Service Information

22RH532

R74-13

Rectifications to Service Manuals and modifications introduced in accordance with PL01 during production.

Fig. 2

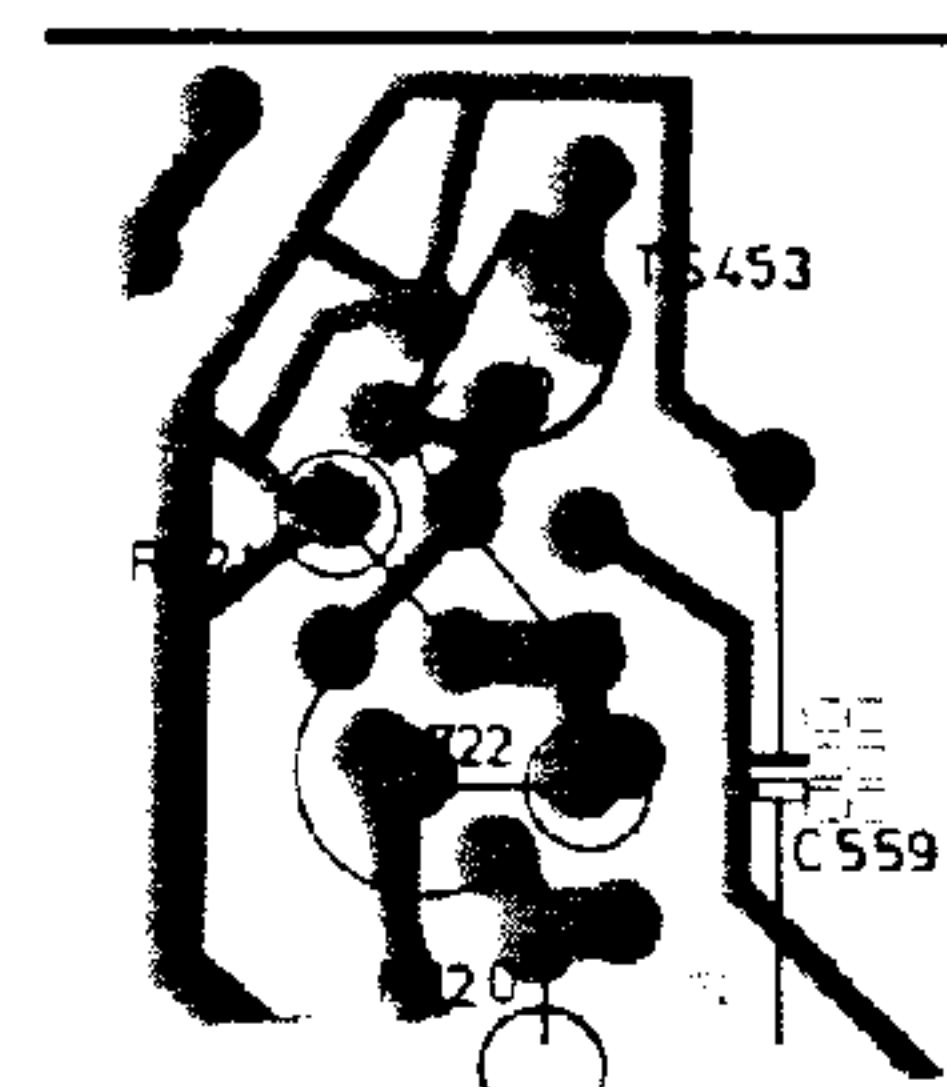
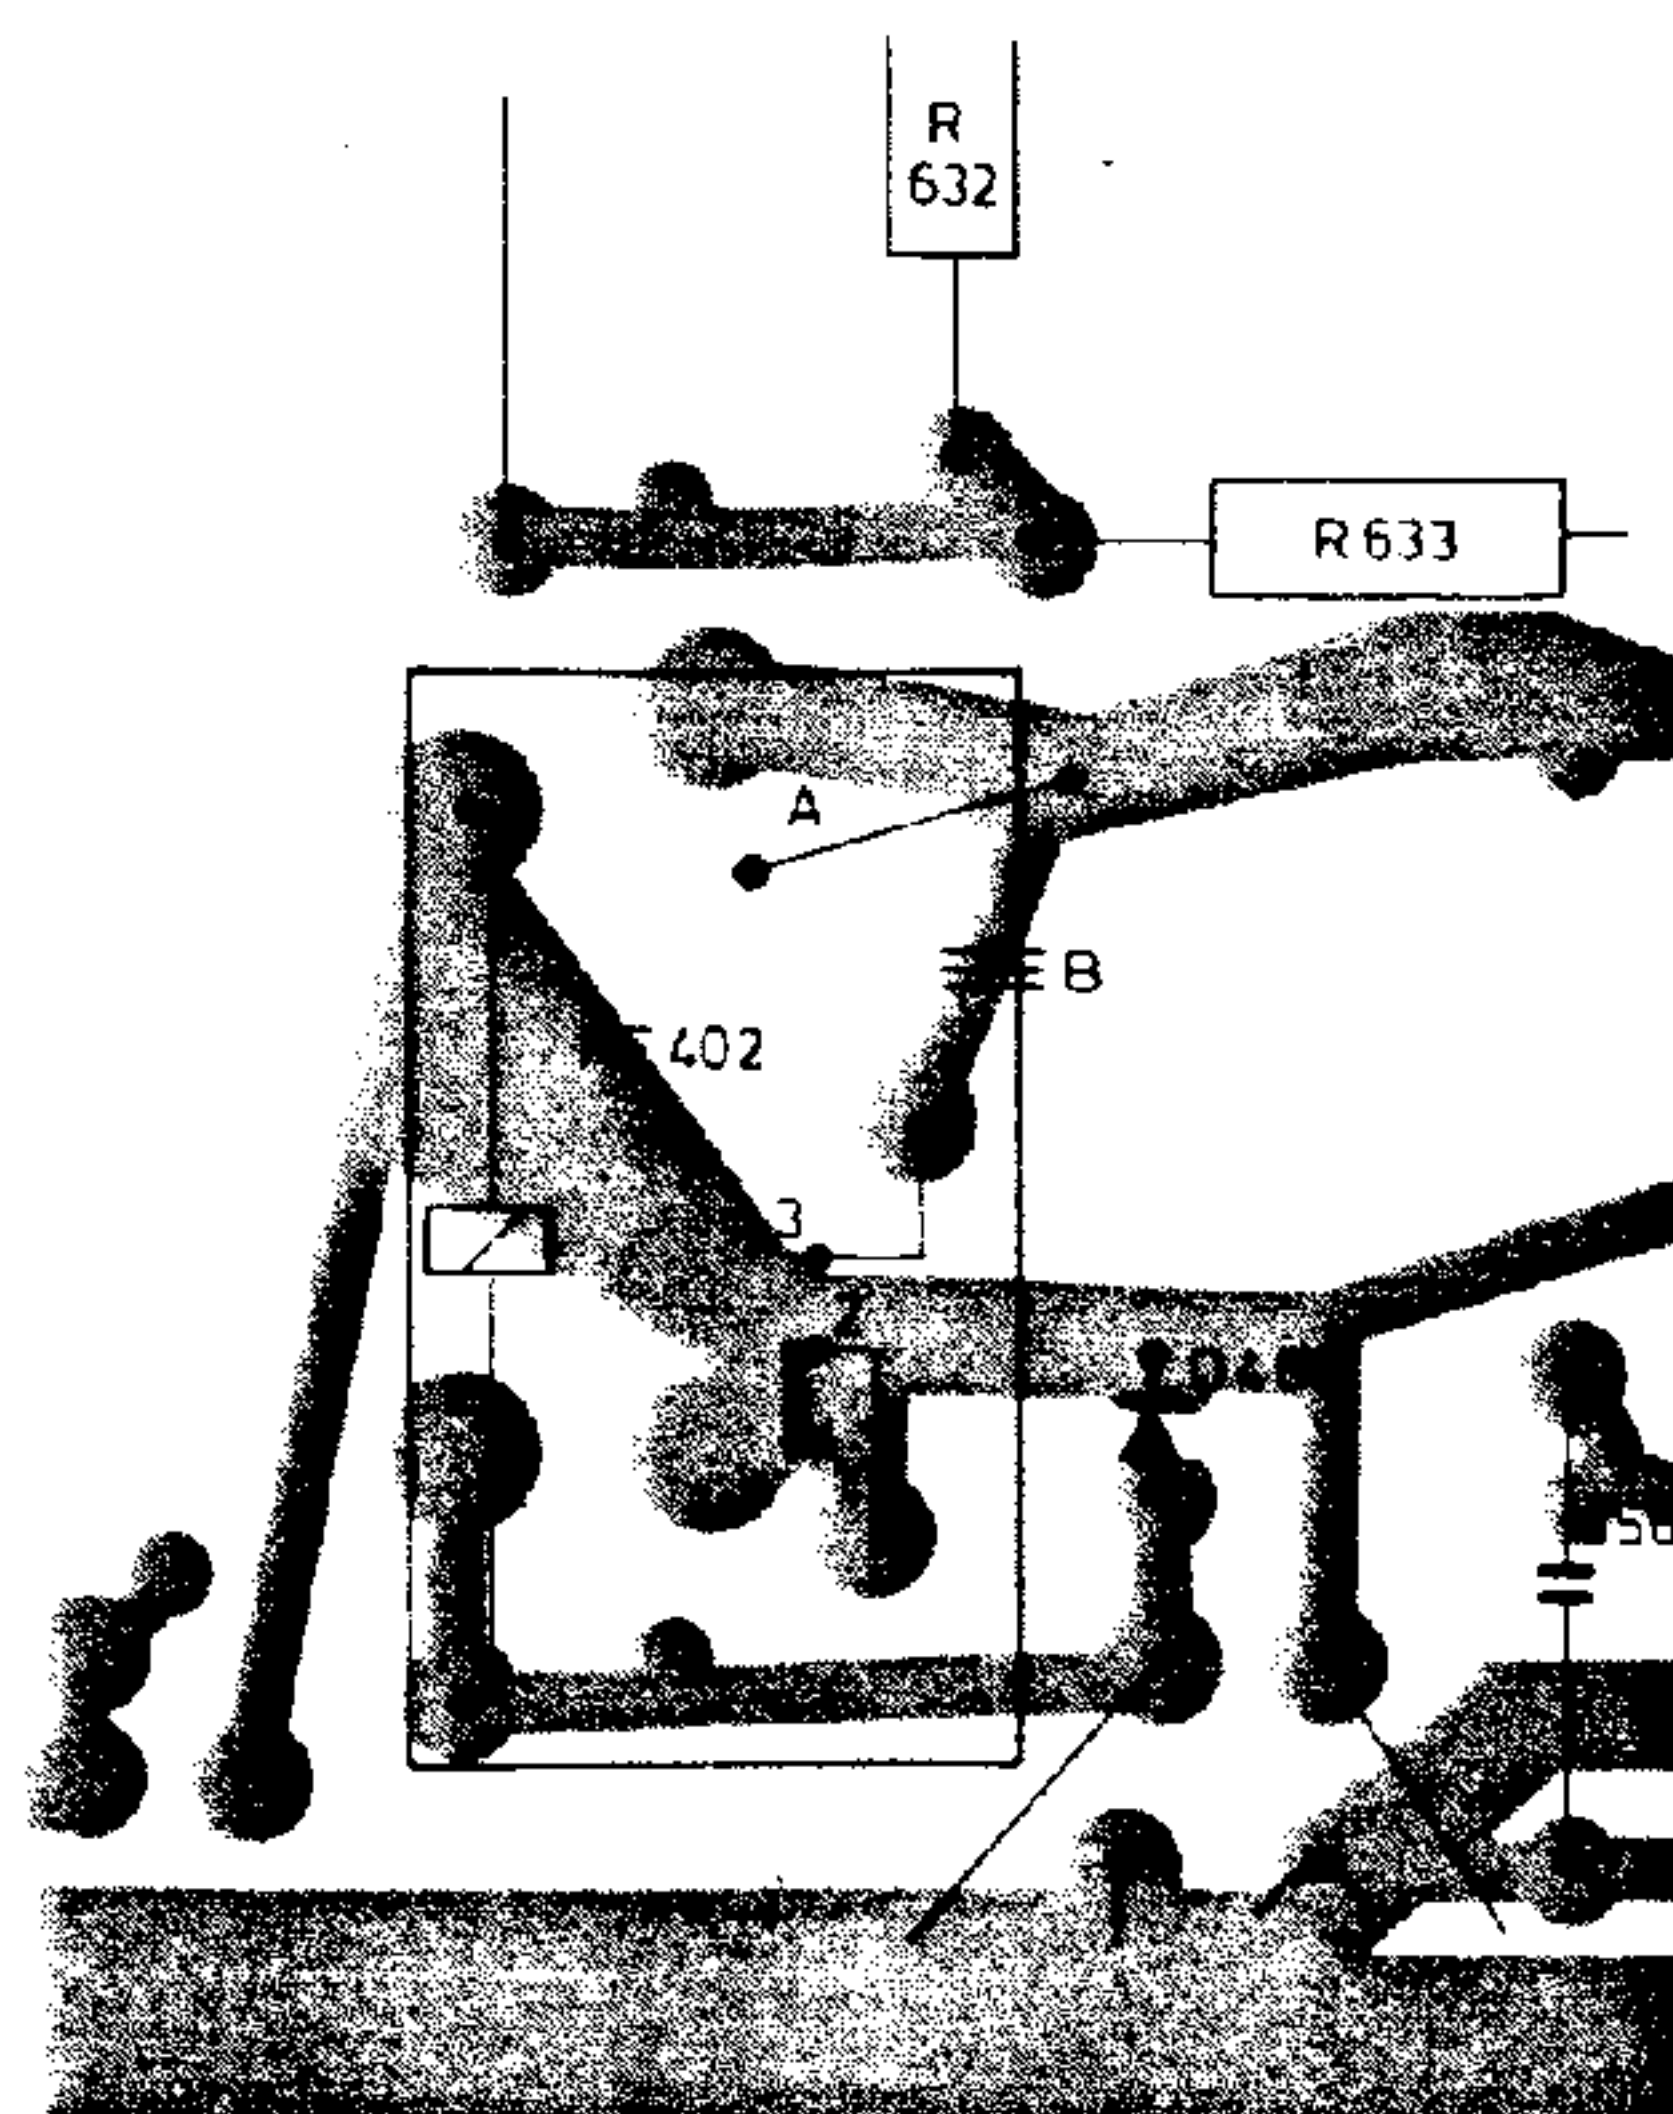
As from change code PL03 a different relay is used for production reasons. However, this is only temporary. As this temporarily used relay has no make-and-break contact, the circuit has been adapted in accordance with Figs. 2 and 3. The dimensions of the relay are also different. However, the p.c. board has been made compatible, so that both relays can be fitted. However, Service only supplies the relay with the make-and-break contact. However, the dimensions may still differ.

Fig. 4

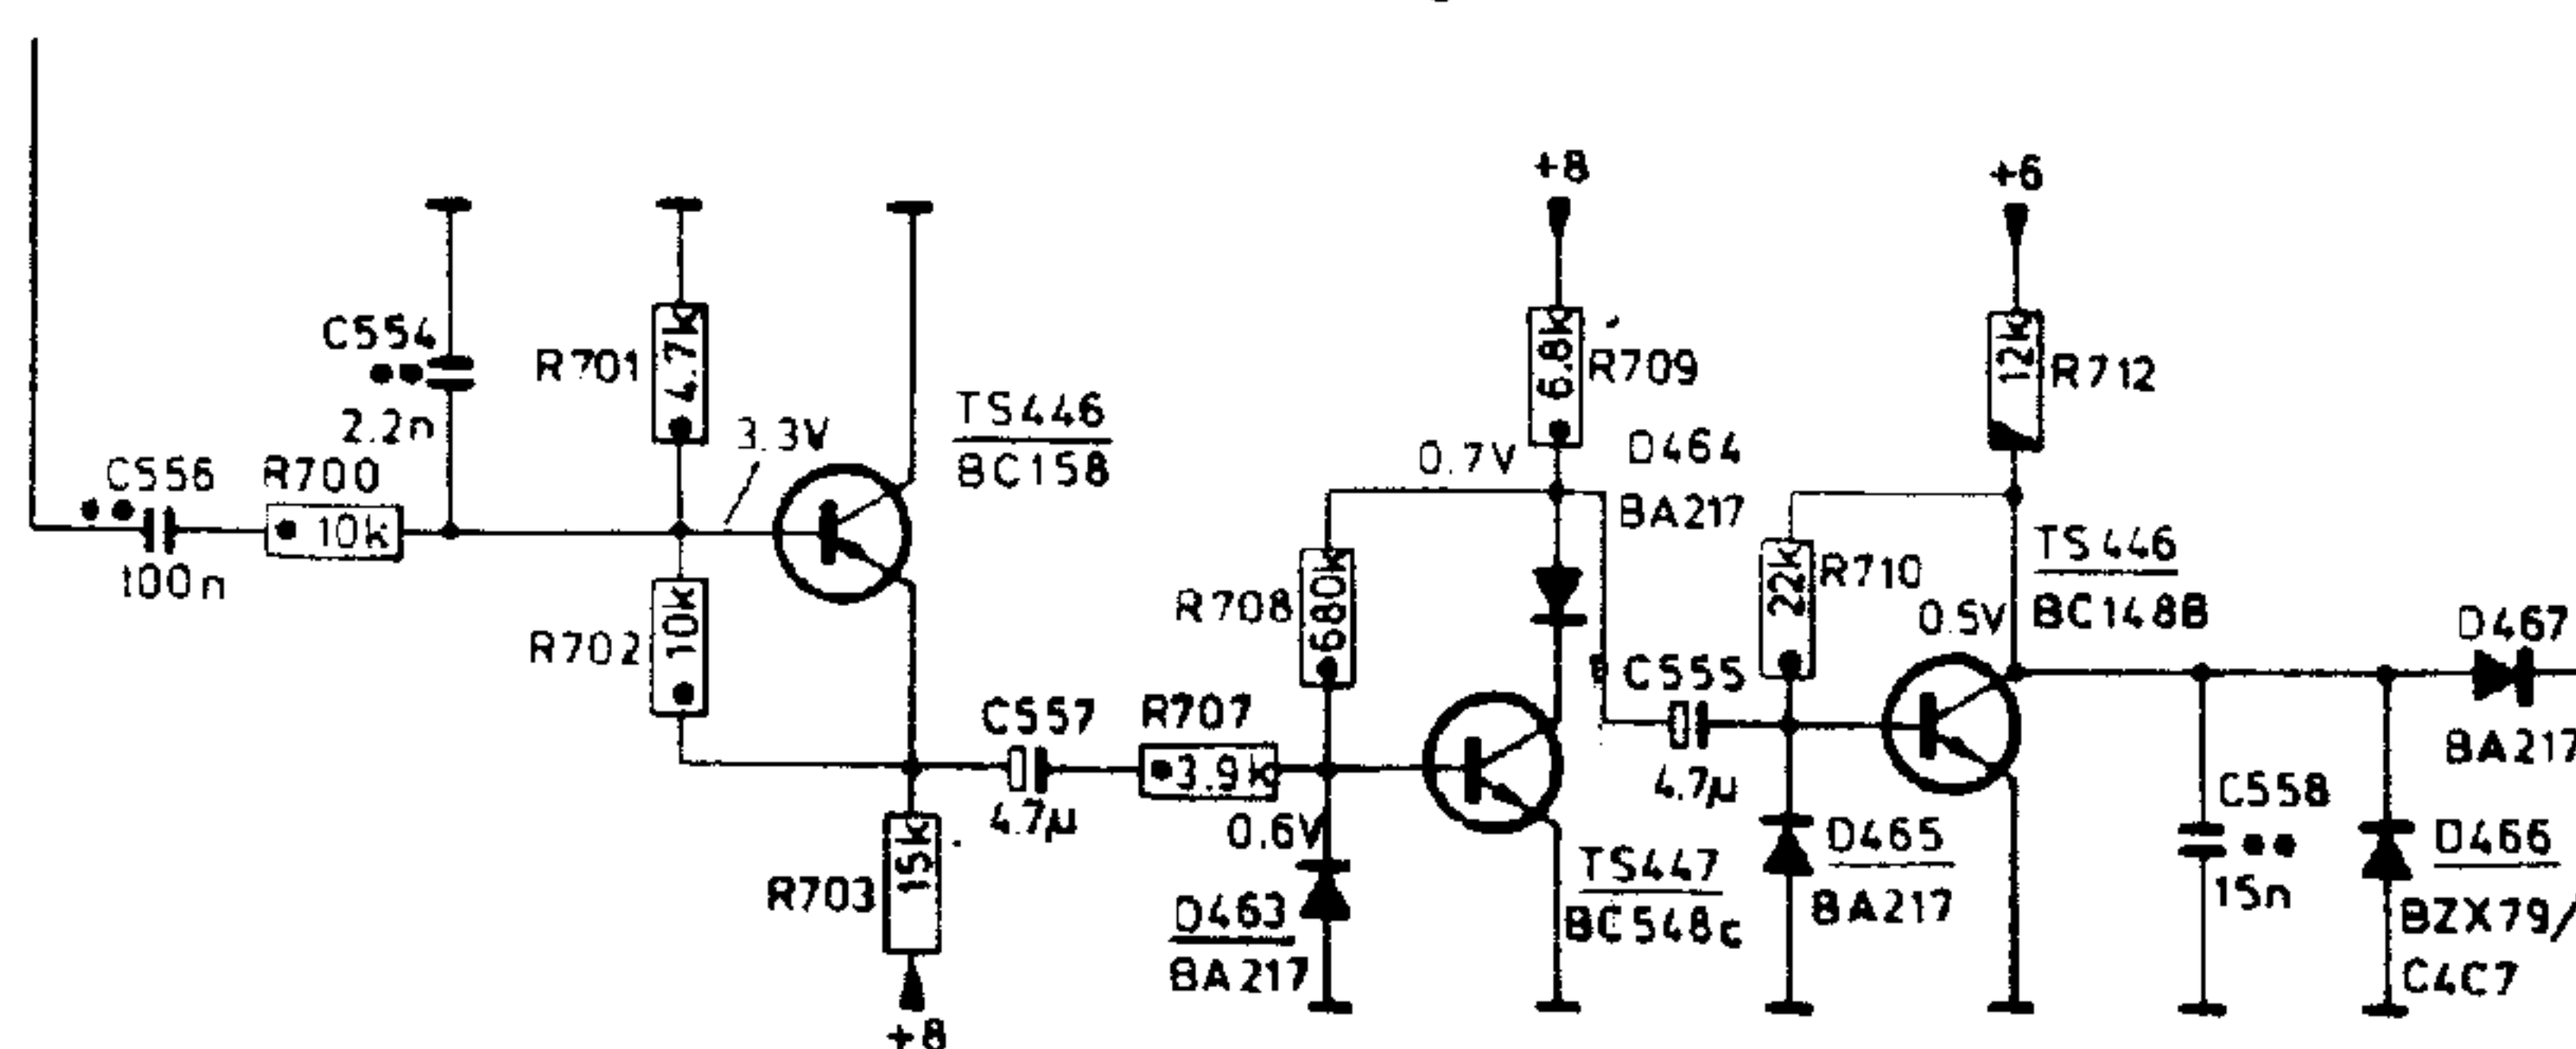
If the relay with make-and-break contact supplied by Service is to be incorporated in a PL03 version, with adapted circuit, the relay will not change over. In such a case connection A must be made and the track must be interrupted at B (see Fig. 4).

Fig. 1

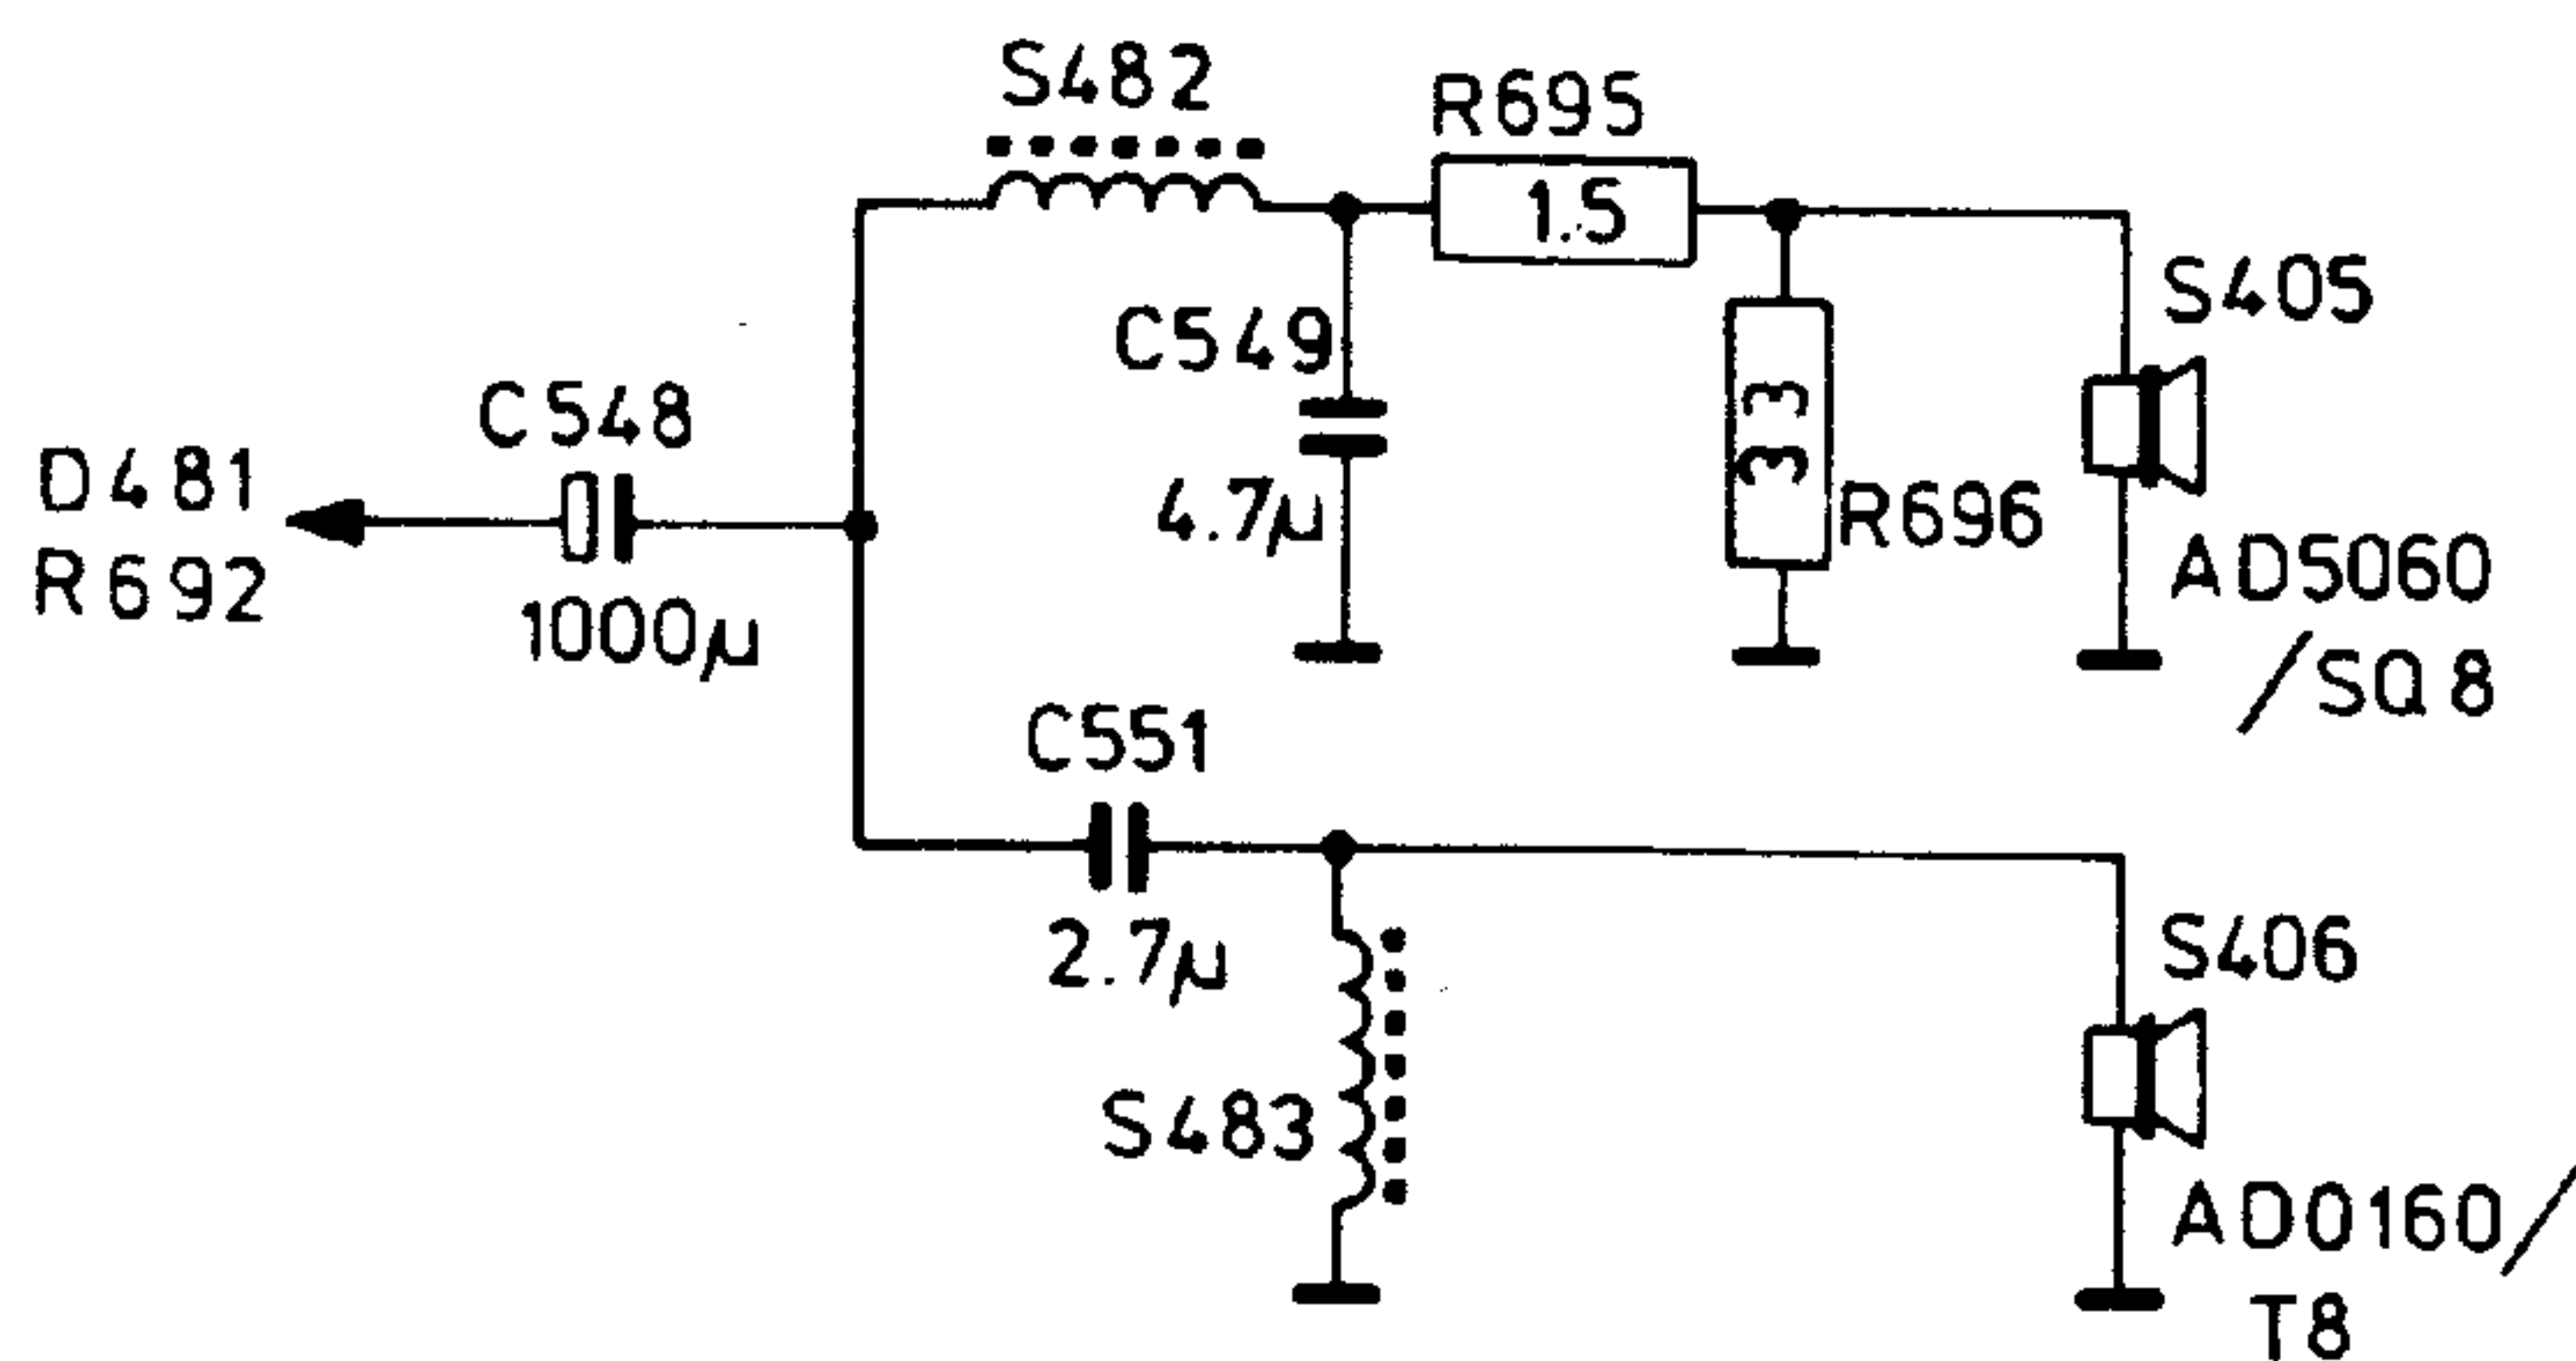
- The code number of R616, 618 (10 Ω safety) should be 4822 111 30405.
- The code number of BC548 (TS440) should be 4822 130 40938.
- The circuit diagram has been adapted (see Fig. 1).
